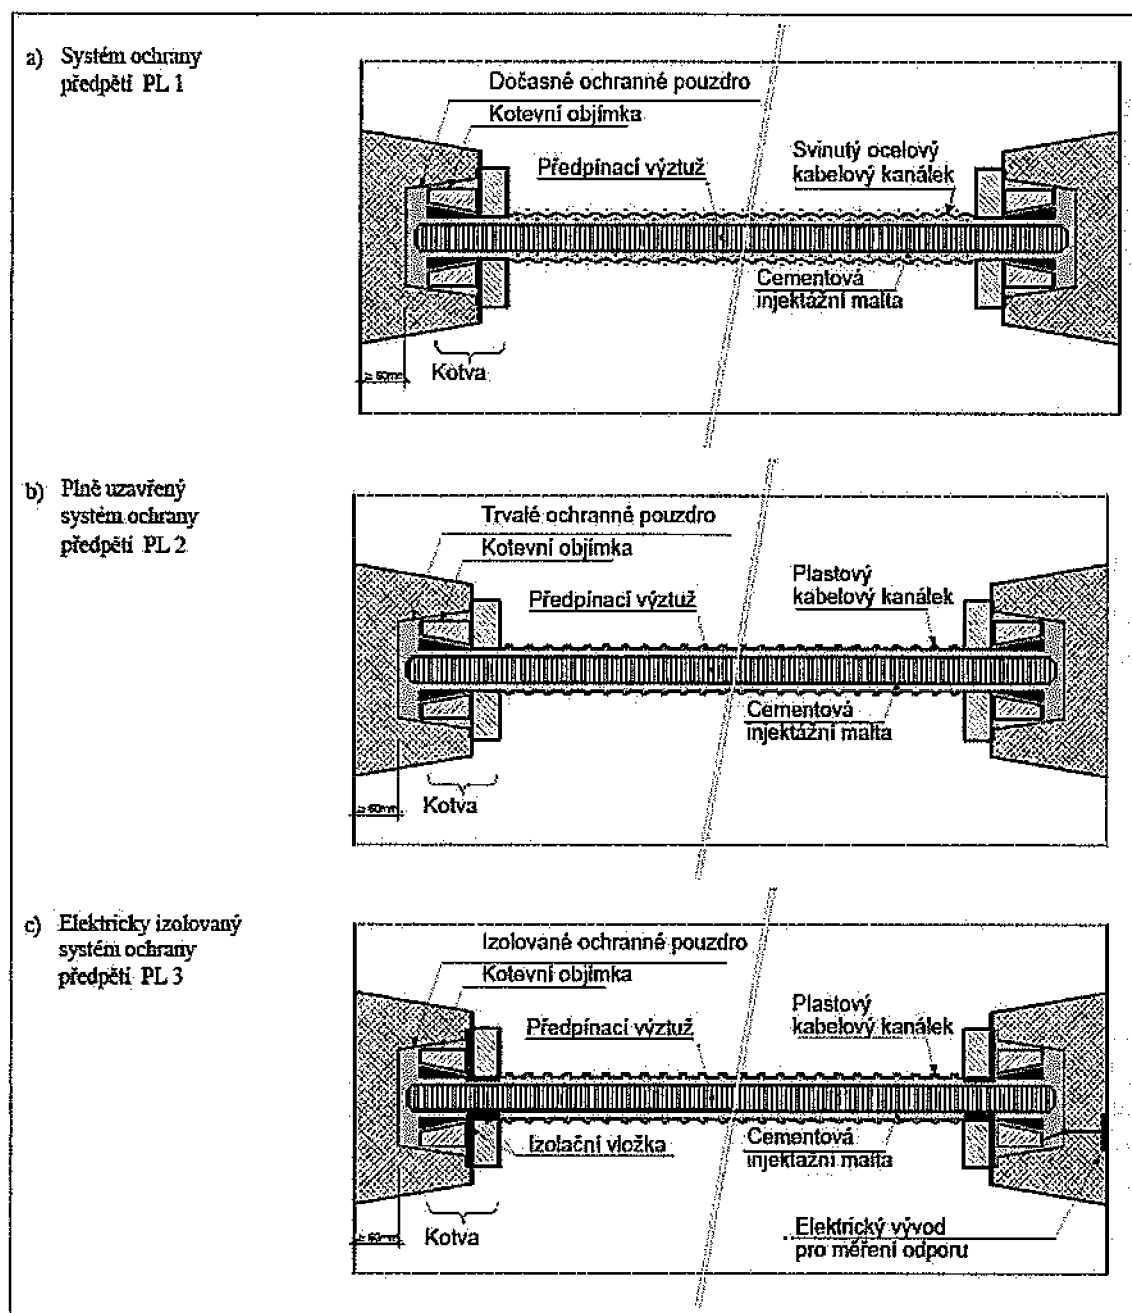
čl. P9.8, bod f) se nahrazuje novým zněním:

Návrh protikoroze ochrany předpínací výztuže se řídí ČSN EN 1992-2/Z2, tab. NA.2 a NA.3.

Materiál kabelových kanálků se navrhuje s ohledem na stupeň protikoroze ochrany předpínací výztuže (PL1, PL2, PL3) podle třídy prostředí, ve kterém je betonová předpjatá konstrukce umístěna a podle účinnosti konstrukční ochrany. Pokud objednatel nebo projektant požaduje zvýšenou spolehlivost předpínacího systému (tj. v případech, kdy jsou kabely umístěné v agresivním prostředí s nízkou konstrukční ochranou, kde při významné korozi ocelových prvků předpětí je velké riziko kolapsu bez předchozích varovných projevů, a/nebo je obtížná přístupnost pro kontrolu během trvání konstrukce apod.), navrhne se stupeň ochrany PL3, a to i u konstrukcí chráněných izolačním systémem.
